Fra: Dag Rieber <dag.riber@rpr.no>
Sendt: onsdag 19. desember 2018 17:32
Til: Vidar Julian Grovassbakk
Emne: SV: Vurdering om utvidede sikkerhetssoner
Vedlegg: Pistolbane.dwg

Emne: Vurdering om utvidede sikkerhetssoner

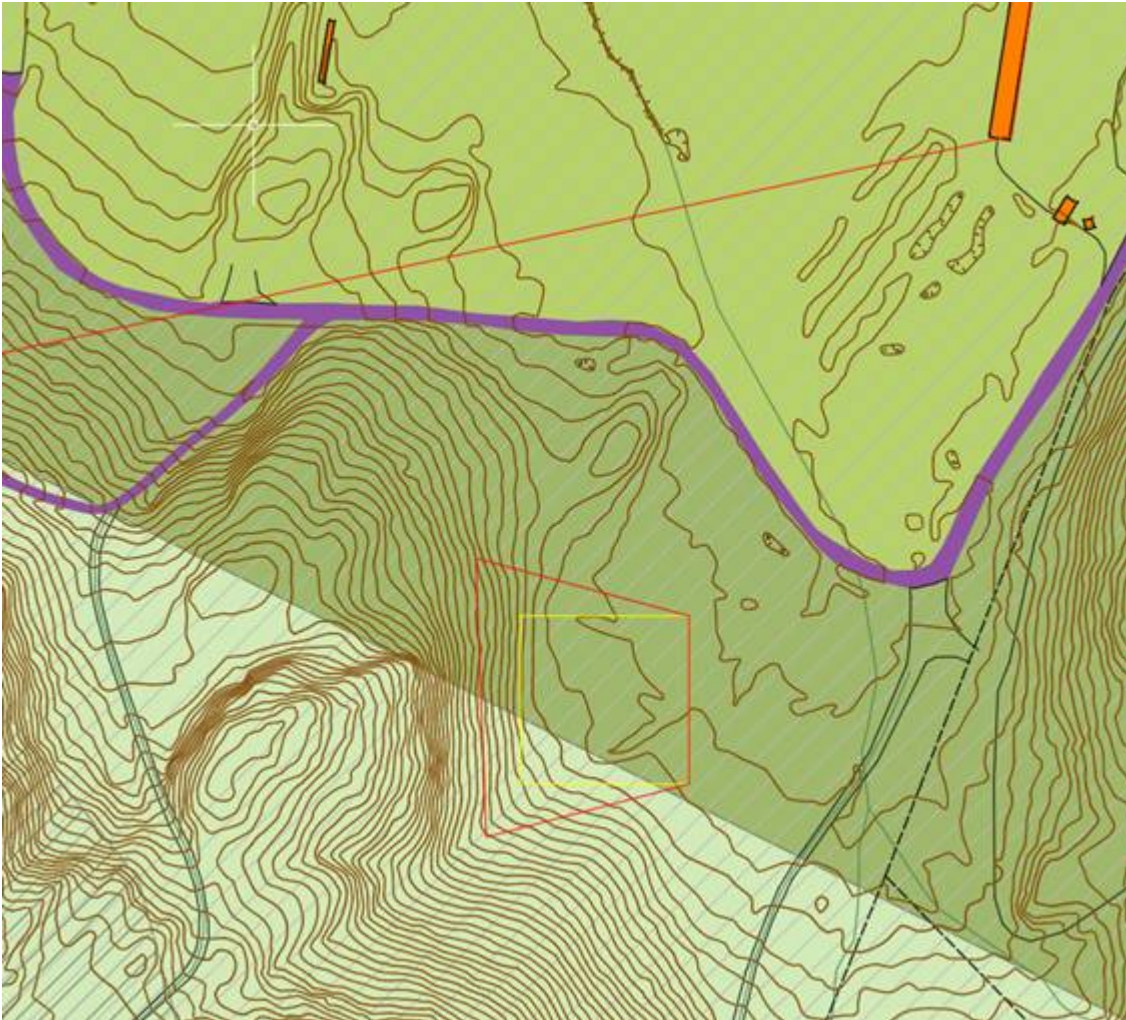
Hei
Nå har jeg fått sett på plassering av pistolbanen og fareområdet. Jeg har forutsatt at pistolbanen utformes som et flatt område på maks kote 215, men gjerne lavere. Uansett hvordan man rigger seg til, så vil man komme utenfor det som er satt av til planområde dersom man skal unngå å komme i konflikt med kulturminnene og/eller lunneplassen. Alternativet er å sette opp betongvegger rundt banen, men det blir veldig omfattende. Såpass langt ute i skogen kan det vel neppe spille noen rolle om man utvider planområdet noe i forhold til det som er varslet.

Nedenfor ser du hvordan jeg ville ha plassert banen (tegnet på det gamle plankartet). Det blir noe terrengbearbeiding for å få det til, men ikke noe uoverkommelig. Den gule firkanten er 50x50 meter. Hvis det er slik at de skal skyte på 50m hold, så bør man nok sette av 10m ekstra mot øst, men hvis det er 25m de er ute etter, så holder området i lange baner. Rød strek markerer fareområdet ved skyting fra 50m hold og forutsetning om rikosjettfri grunn (grusbakke uten stein).

Med løsningen jeg foreslår trenger man ikke å tenke på å bygge en sikkerhetsvegg eller liknende. Da har man heller penger igjen til å lage en fin bane.

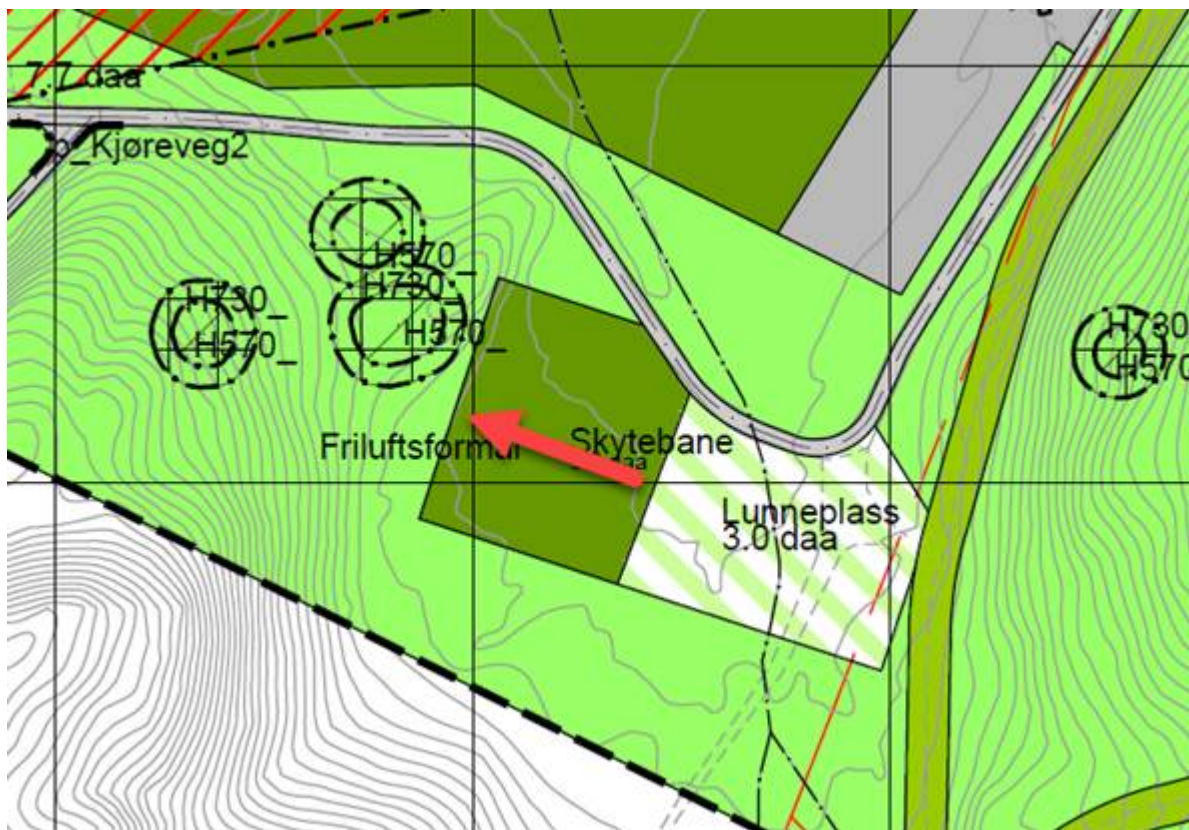
Denne planen for Skjetnmarka er ikke ferdig ennå. Nå ønskes det å legge til rette for pistolklubben i sør ved lunneplassen. De vil stå med ryggen mot lunneplassen og skyte mot forhøyningen i vest. De skulle komme med forslag til oppbygging av ugjennomskytelig vegg som kan legges i nord mot vegarealet som sikring, men jeg har ikke fått noe ennå. Du har kanskje skisser for slik vegg.

I tillegg ønsker Trondhjem skytterlag å legge til rette for feltskyting i ulike retninger. De har forklart at for hver feltskyting skal det søkes til politi som godkjenner arrangementet. Jeg vet derfor ikke om sikkerhetssoner for feltskyting skal inn i planen. Du kan kanskje si noe om det. Se vedlagt skisse for feltskyteretninger.

Når det gjelder feltskyting med rifle, så er det noe som må søkes om fra gang til gang. Dette kan ikke tas inn i reguleringsplanen fordi det da stilles helt andre krav til fareområde, kulefang og liknende. Det er ikke realistisk å gjennomføre. Både tekst og tegninger vedrørende feltskytingen bør derfor holdes helt utenfor planbeskrivelsen.
